女川原子力発電所2号炉
運転中の原子炉における
格納容器破損防止対策の有効性評価について

平成30年6月
東北電力株式会社

2. 審査会合での指摘事項に対する回答(指摘事項No.2)

図7 SRV出口温度計の概略設置図

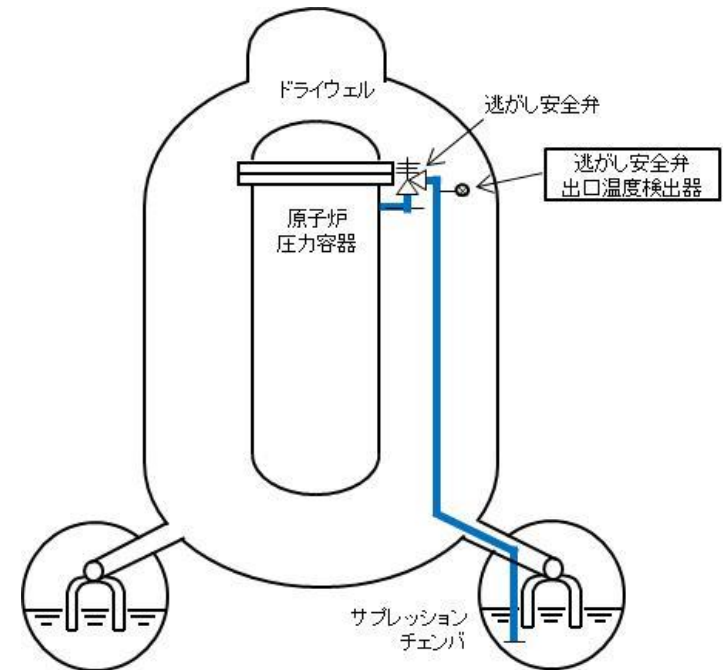
- ・SRVの排気温度計について位置づけと検知の可能性について整理すること。

- ・炉心が冠水した状態では、原子炉圧力容器ドーム部の温度は、定格原子炉圧力ないしはSRV動作圧力に対応する飽和蒸気温度($< 300^{\circ}\text{C}$)となる。
- ・原子炉水位の低下により炉心が露出した状態では、原子炉圧力容器ドーム部は過熱蒸気雰囲気となっている状態であり、SRVを開放した場合、SRV出口温度計の指示値は、飽和温度近傍より高い温度を示し、指示値がオーバースケールになると考えられる。
- ・したがって、SRV出口温度計により炉心損傷を検知できる可能性があるものの、炉心が露出した場合において、炉心は蒸気冷却等により健全性を維持している場合と損傷している場合が考えられることから、不確かさが大きい。

- ・上記のとおりSRV出口温度計による炉心損傷検知は不確かさが大きいと考えられることから、格納容器雰囲気モニタ(CAMS)による確認ができない場合の炉心損傷検知の代替手段は、原子炉圧力容器温度としている。

設置の位置づけ	原子炉運転中のSRVからの漏えい検出
計測範囲	0~300℃
設置位置の考慮	熱伝導による誤検出を防ぐため、検出器はSRV本体から十分離れた位置に取り付けられている

図9 可搬型窒素ガス供給装置を用いた格納容器内及び原子炉格納容器フィルタベント系の窒素ガスによる不活性化(ドライウエルへ窒素ガスを供給する場合)

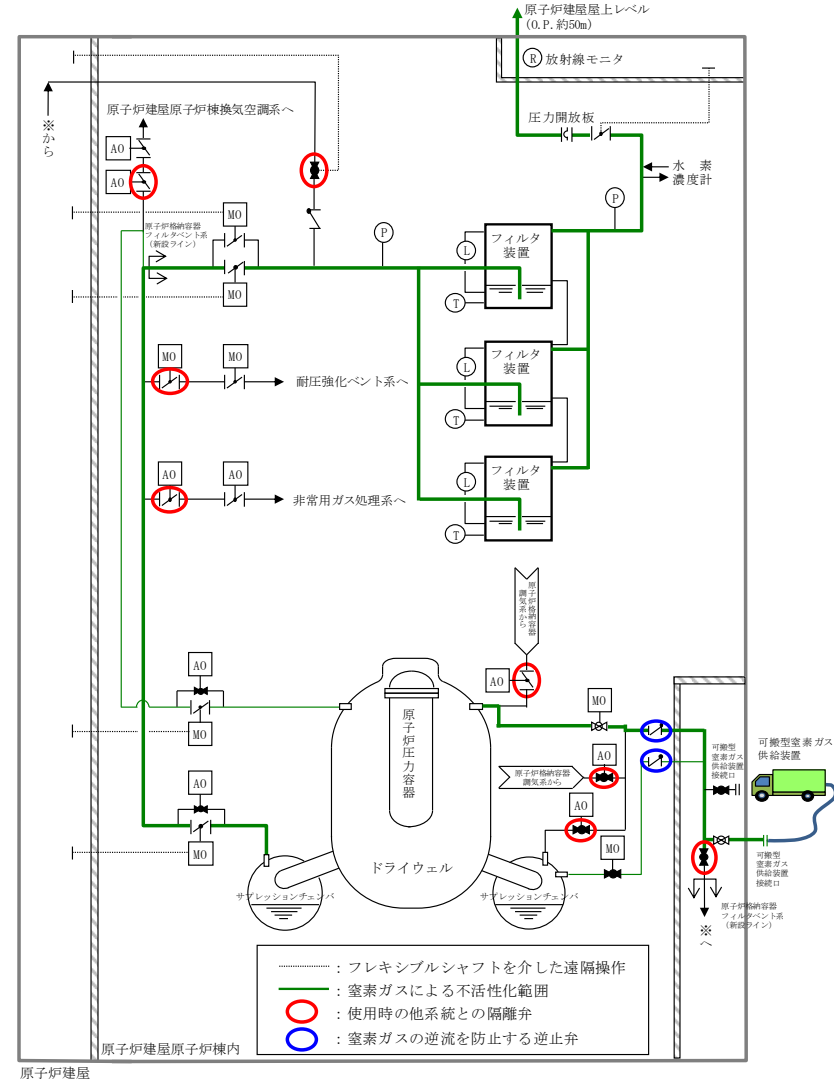
- 可搬型設備によるN₂パージの成立性について、系統構成、漏えい防止、悪影響防止等の観点で説明すること。

- 格納容器ベント実施後、格納容器及び原子炉格納容器フィルタベント系フィルタ装置で発生する水素ガスが、可燃限界に至ることを防止するため、可搬型窒素ガス供給装置により窒素ガスを供給することで不活性化を行う。
- 可搬型窒素ガス供給装置は、通常時は接続先の系統と隔離し屋外の保管エリアに保管する。使用時は接続口にホースを接続し、弁操作により系統構成を行うことで、他の設備に悪影響を及ぼさない設計とする。なお、接続口はフランジ構造及び嵌合構造にすることにより、確実に接続が可能な設計とする。
- 窒素ガスを供給する配管には、逆止弁を設置することにより、万が一接続口が外れた場合でも、逆流しない設計とする。
